「電波法施行規則等の一部を改正する省令案」に対して提出された意見と意見に対する総務省の考え方
－自動車の国際的な流通拡大への対応のための制度整備－

○ 意見募集期間：令和8年4月3日（金）～同年5月7日（木）

○ 意見提出件数：48件（法人・団体1件（一般社団法人日本アマチュア無線連盟）、個人29件、匿名18件）

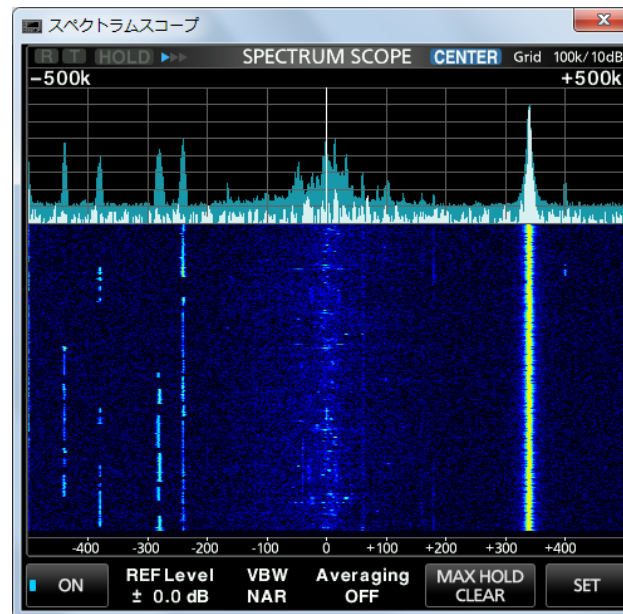
図は 2026 年 2 月 26 日早朝 4:24-25 の 1 分間における現在使用周波数となっている 433.92MHz を中心とする 1MHz 幅の受信スペクトルと時間変化である。受信場所は東京都武蔵野市緑町 3 丁目（幹線道路からの距離は約 400m）、アンテナは 5m 長グラウンドプレーン、アンテナ給電点地上高は 61m、使用受信機はアイコム IC-9700 である。スペクトルの薄青は 1 分間のピークホールド値である。この時間に観測したのはアマチュア無線運用が少ない時間に TPMS/RKE の信号スペクトルを図上で明確に見るためであり、TPMS/RKE の信号自体は 24 時間大きな変動なく受信できている。以下グラフを説明する。

この 1 分間で 433.92MHz±200kHz でアマチュア局の通信は受信できなかった。一方 TPMS/RKE と推測される信号が散発的に極めて多数かつ強力に受信できている。このグラフにおいてアマチュア無線の通信において強力な信号の目安となる S9 は約 3.5 目盛（1 目盛 10dB）であり、433.92MHz 付近の雑音はピークでこれより 15dB 程度大きく、アマチュア無線通信に深刻な妨害を与える強度であることがわかる。

本件にかかる情報通信審議会・情報通信技術分科会・陸上無線通信委員会報告では実験とシミュレーションにより TPMS/RKE の発する電波はアマチュア無線通信に影響を与えない結果が示されているものの、これはあくまで TPMS/RKE が規制値を守ることが前提であり、実際に 433.92MHz において通常のアマチュア無線設備を用いて 24 時間アマチュア無線の強力な信号を超える強度で受信できていることから、現行の TPMS/RKE の中には規制値を超える強度の電波を発射しているものが多数存在することが疑われる。

以上、現状の TPMS/RKE は既にアマチュア無線通信に重大な妨害を与えている実態を鑑み、指定周波数帯の拡張を行う前に実際のフィールドにおいて今一度評価試験を行って現状把握を行うこと、またその結果規制値を超える強度の電波を発する製品の存在が疑

いにおいて評価4ないし3を確保することが見込まれること、送信時間制限が課せられていること、自動車が移動することにより干渉状態が固定されるおそれが少ないこと、アマチュア局とTPMS/RKEの送信電力の差が大きいこと等から、実運用において継続的かつ重大な障害を引き起こす可能性が低く共用は可能であると考えます。

技術基準に適合しない無線設備については、不法無線局に対する電波監視や製造業者、輸入業者及び販売業者に対する基準不適合設備に関する勧告等の取組を引き続き進めてまいります。
